PIÈCE J.2

Mémoire en réponse à l'avis de l'autorité
environnementale

A31 Bis

SECTEUR NORD

Figure 5 Illustrations 3D et vue en plan de l'A31 actuelle dans la traversée de Thionville

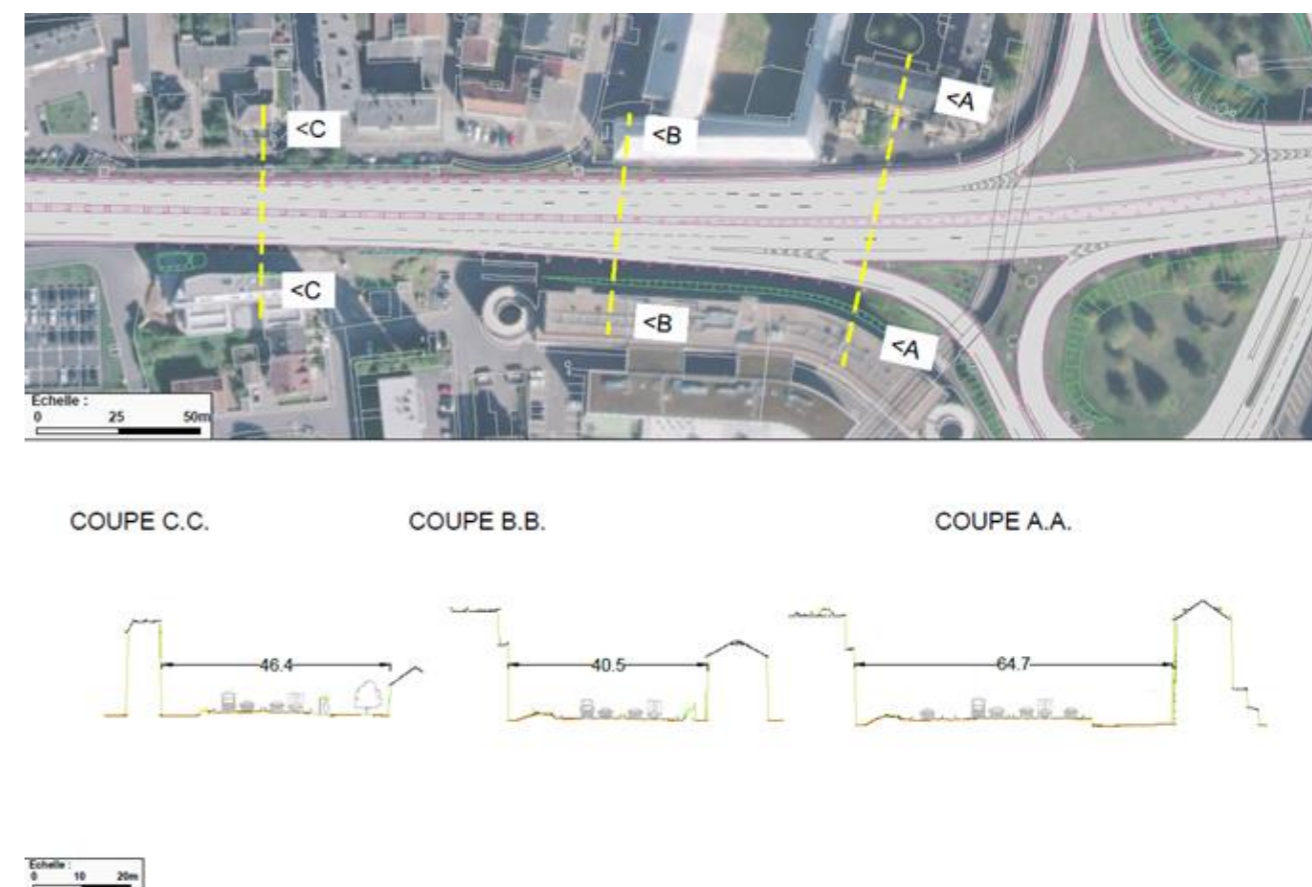
L'Ae recommande d'examiner l'optimisation du fonctionnement de l'A31 au niveau de Thionville en justifiant la nécessité des échangeurs par rapport à la capacité de l'A31.

La recherche de la solution technique permettant d'augmenter la capacité de l'A31 entre l'échangeur de Richemont et la frontière luxembourgeoise a débuté par l'analyse de la faisabilité d'un élargissement de l'autoroute existante, dont la traversée de Thionville.

Une première étude de la faisabilité de l'élargissement par la création d'une voie supplémentaire a été réalisée par les services techniques de l'État (Centre d'études techniques de l'équipement, CETE) en 2004. Cette étude a conclu que l'élargissement sur plusieurs tronçons entre les communes de Yutz et d'Élange, c'est-à-dire dans la traversée de Thionville, n'était pas techniquement et environnementalement envisageable : absence d'espace disponible le long de l'autoroute compte tenu de la présence notamment d'un hôpital, d'une église, d'activités économiques et d'une dizaine d'immeubles d'habitation, reconstruction nécessaire du viaduc de Beuregard, faisabilité très incertaine de l'élargissement du viaduc de Richemont, et trafic local et de transit très important en traversée de Thionville. Ces contraintes sont d'autant plus fortes compte-tenu de l'évolution, depuis 2004, des référentiels de conception pour favoriser la sécurité des usagers.

Les illustrations ci-dessous montrent les contraintes latérales autour de l'A31 en traversée de Thionville et l'intégration dans le territoire du viaduc de Beuregard, qui permet de franchir la Moselle, la voie SNCF et diverses voiries.
